Kort notat etter befaring i Hjartåstunnelen den 28. januar 2014.01.29

Foto 1. Aluminiumsplater ved profil ca. 60-85. Hull i platene synes tydelig.

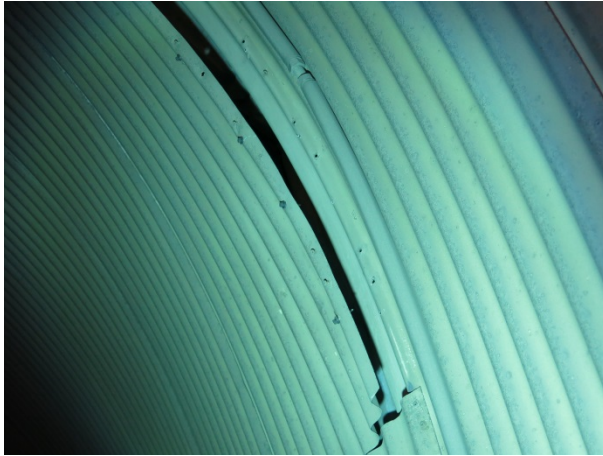
Den 28. januar 2014 var en befaring i tunnelen gjort av geolog Mikael Bergman sammen med kontrollør Knut Storå i Statens Vegvesen. Under befaringen var det observert bevegelser i aluminiumsplate når biler kjørte forbi. Det vart også observert hull i platene.

- Dekke hull og feste løse plater

- Nedmontere aluminiumsplater og erstatte dem med PE-skum og sprøytebetong i henhold til standarder gjeldende i daværende tid. Følgende trinn må brukes:
 - o Montere ned plater
 - o Kartlegge og sikre fjell bak
 - o Bestemme omfang av vann- og frostsikring
 - o Montere vann- og frostsikring
